Vår dato: 06.02.2026
Vår ref.: 202517696-11 Oppgis ved henvendelse
Deres ref.:

NVE gir konsesjon til justert trasé for 66 kV kraftledning ved Sandmoen

Tillatelsen gis i anleggskonsesjonen, NVE-ref. 202517696-12

Figur 1: Oversiktskart for 66 kV ledningen (markert i turkis) som søkes omlagt innenfor området ved Sandmoen (markert i rød boks). Kilde: NVE atlas

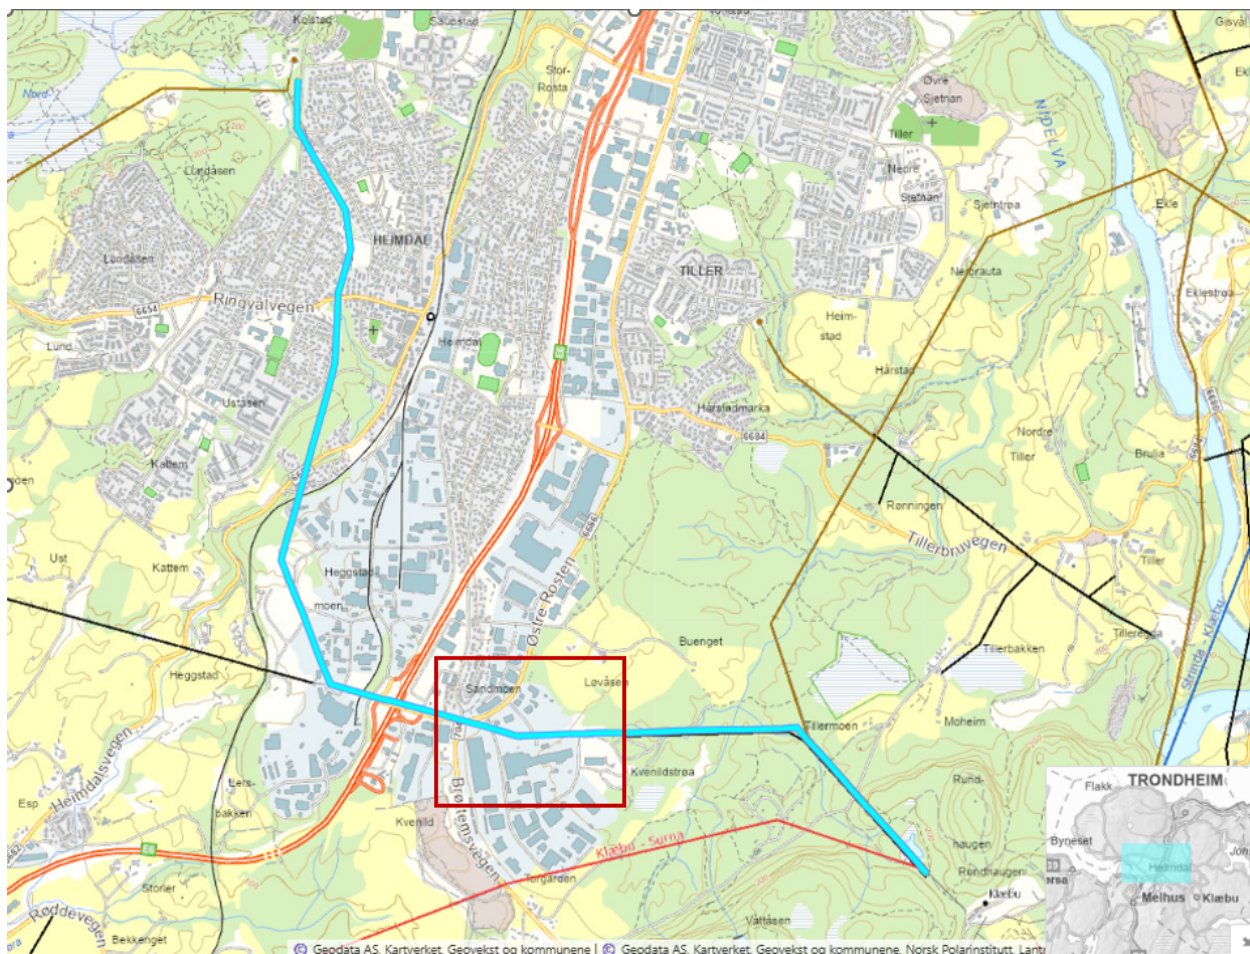
Bakgrunnen for søknaden er at Trøndelag fylkeskommune planlegger å bygge et nytt bussdepot på sin eiendom på Sandmoen (se figur 1). Dagens 66 kV kraftledning mellom Klæbu og Huseby krysser denne eiendommen, og umuliggjør bygging av bussdepotet. Trøndelag fylkeskommune har derfor kontaktet Tensio TS for å be om at eksisterende kraftledningstrasé over eiendommen legges om.

NVE vurderer at behovet for tiltaket er godt beskrevet og at den omsøkte løsningen fremstår som den mest hensiktsmessig for å tilrettelegge for et viktig miljøtiltak for Trondheim kommune og Trøndelag Fylkeskommune.

Figur 2: Illustrasjon over delstrekningen som skal legges om, eksisterende trasé markert i gul, og ny omsøkt trasé markert i rosa. Kilde: søknaden.

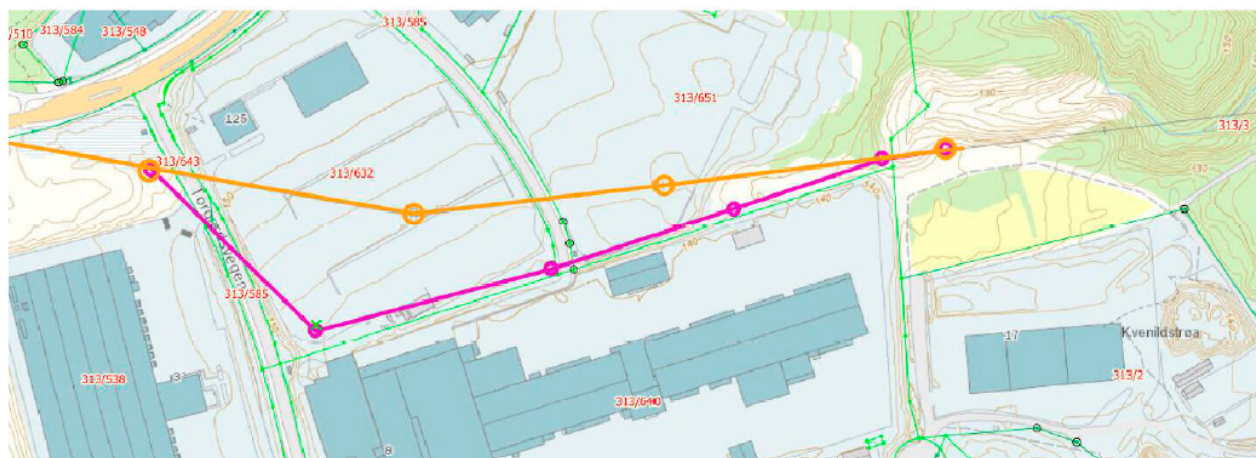
Tensio TS skriver i søknaden at traseen de har søkt om innebærer en omlegging av kraftledningen så nær fylkeskommunens tomtegrense som mulig, uten av det påvirker bruksmuligheten for eiere av nabotomta. Videre innebærer omsøkt løsning etablering av fem nye mastepunkt, med nye vinkelmaster helt i sør-østlige og sør-vestlige del av tomta (se figur 2). Totalt vil den nye traseen bli ca. 560 m.

Etter en vurdering av alternativene vurderer NVE at den omsøkte traséløsningen vil gi færreste negative virkninger og fremstår som den beste for å imøtekomme fylkeskommunens behov, samt for å unngå for store negative virkninger for grunneiere på nabotomter.

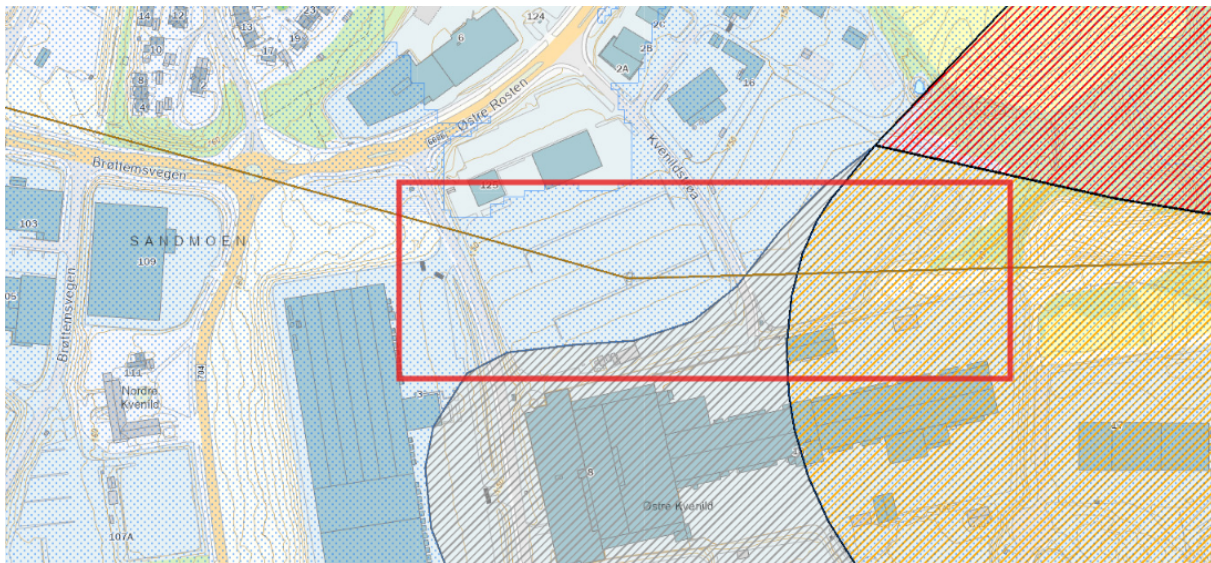
Tensio TS skriver i søknaden at tiltaket berører både områder med kartlagt kvikkleire (middels faregrad og risikoklasse 3) og aktsomhetsområde for kvikkleire (se figur 4). Vedlagt søknaden er det derfor flere omfattende geotekniske rapporter som har vurdert områdestabilitet, og det er gjennomført flere grunnundersøkelser⁴. I en e-post vedlagt søknaden har også NIRAS identifisert relevante sikringstiltak.

NVE forutsetter at Tensio TS følger de faglige anbefalingene fra NIRAS og gjennomfører sikringstiltak for å oppfylle kravet til sikkerhet for områdestabilitet. NVE bemerker at Tensio TS er ansvarlig for å sørge for effektiv sikring og beredskap og at bygging av anlegget planlegges og gjennomføres med tilstrekkelig sikkerhet mot naturfare, jf. §§ 3-5 og 3-7 i energilovforskriften. Tensio TS plikter videre å sørge for tiltak for å forebygge og begrense virkningen av ekstraordinære situasjoner, samt sørge for at utbyggingen ikke fører til økt ulempe eller risiko for tredjepart. Dette følger av energiloven § 9-2 jf. § 9-1.
